PROTOKÓŁ KONTROLI

Zakład Gospodarki Komunalnej w Ożarowicach

- 2.1. obecną kontrolę przeprowadzono w ramach nadzoru nad warunkami BHP przy obsłudze przepompowni ścieków stanowiących część kanalizacji dla gminy Ożarówice zrealizowanych w ramach projektu pod nazwą: „Infrastruktura okołolotniskowa Międzynarodowego Portu Lotniczego Katowice w Pyrzowicach – gospodarka wodno-ściekowa”.

ZAŁĄCZNIK NR 2.

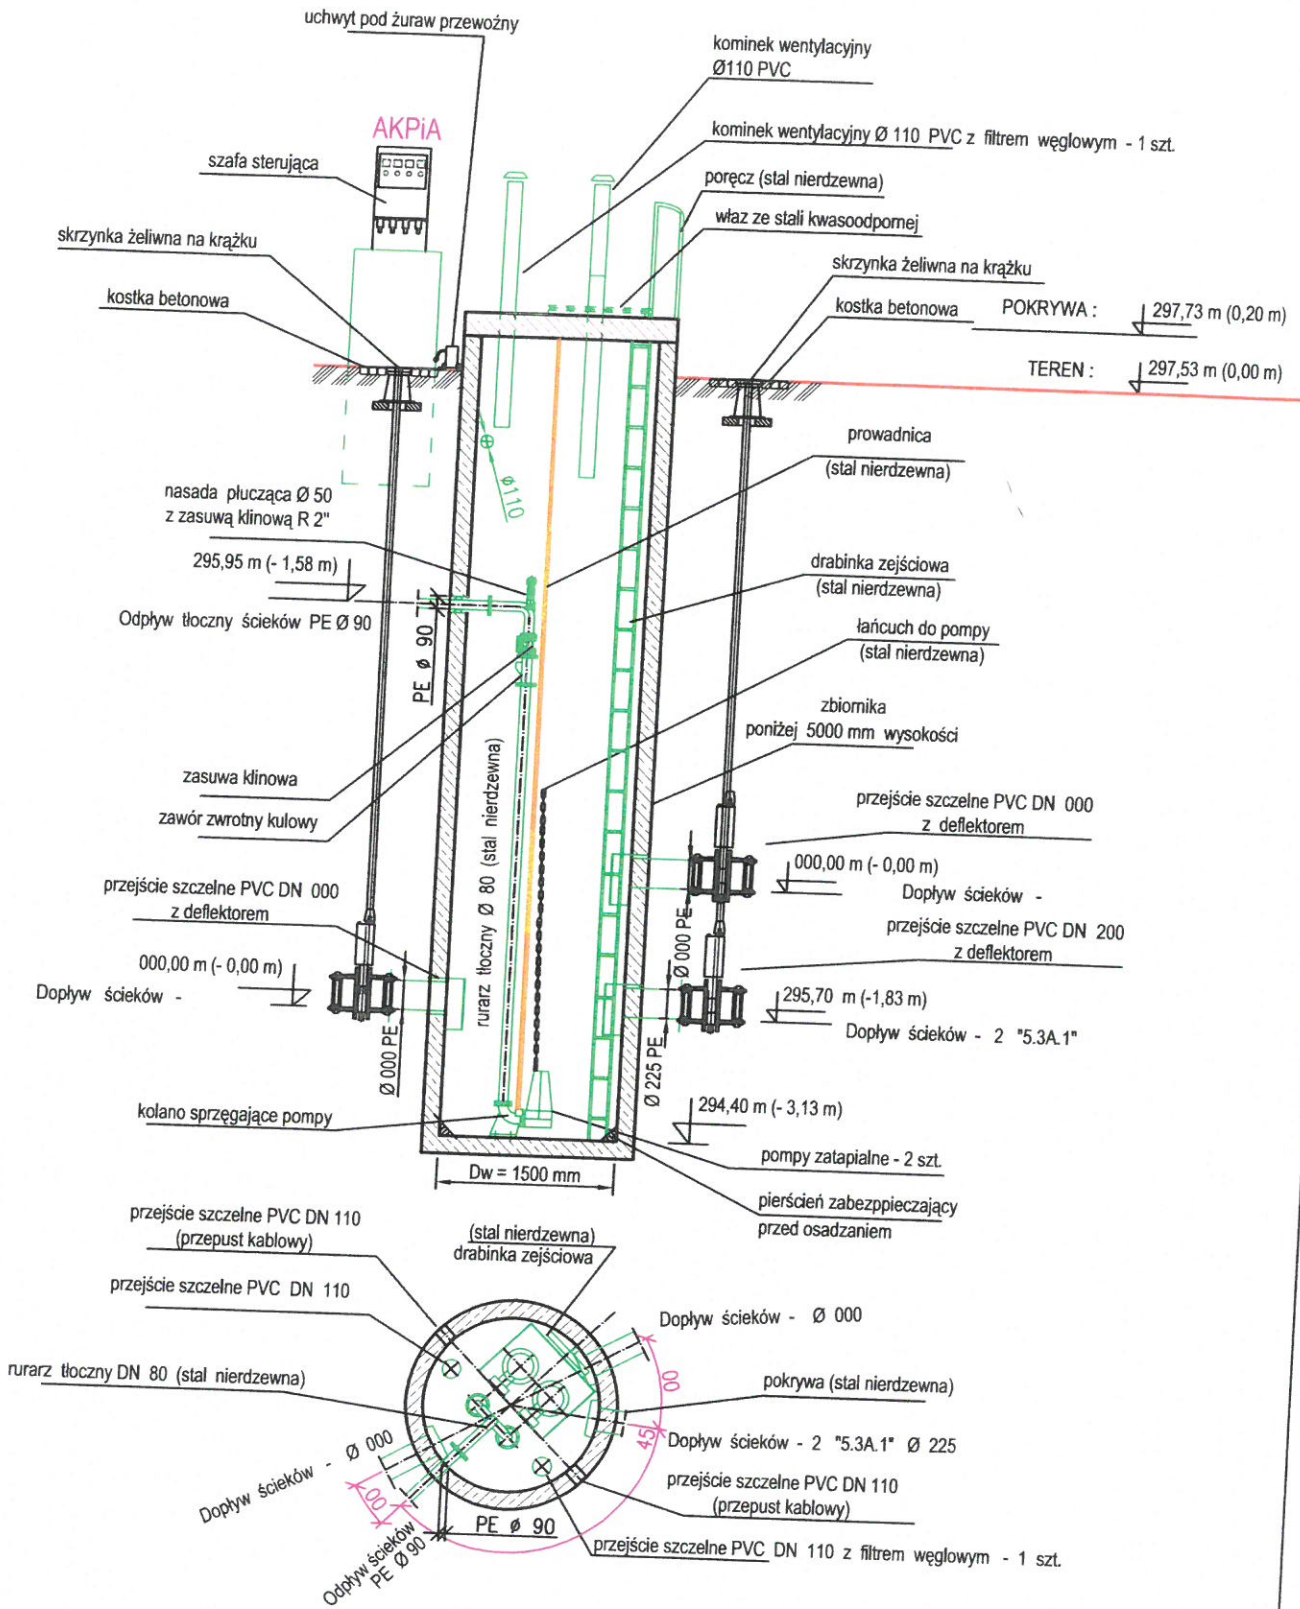
- w niektórych przepompowniach wykonane zostały podesty uchylne. Informacja o przepompowniach wyposażonych w podesty załączona została do niniejszego protokołu. W trakcie przeprowadzonej kontroli stwierdzono, że występują dwa rozwiązania. W obu przypadkach podesty są wykonane jako uchylne, co w założeniu ma pozwolić na zejście drabiną poniżej poziomu podestu, na dno przepompowni. W jednym rozwiązaniu podest zainstalowany został na niezależnej od drabinki konstrukcji mocowanej do ścian przepompowni. (zdjęcie poniżej)

W drugim rozwiązaniu podest mocowany jest do drabinki i składany jest „na drabinę”. W ocenie kontrolującego złożenie podestu na drabinę w istotny sposób utrudnia możliwość zejścia poniżej poziomu podestu. Wymaga to bowiem „przekroczenia” złożonej na drabinę konstrukcji. Rozwiązanie to nie jest zgodne z ogólnymi zasadami ergonomii i zasad bezpiecznego korzystania z drabin bo utrudnia podczas schodzenia właściwe oparcie stóp oraz odpowiednie i pewne utrzymywanie się rękami. Ponadto mocowanie łańcucha przy pomocy którego składa się i rozkłada podest roboczy znajduje się poniżej poziomu pokrywy przepompowni, co również powoduje istotne utrudnienie wykonania tej czynności, ponieważ wymaga albo wykonania jej z drabiny, albo z poziomu gruntu w pozycji leżącej.
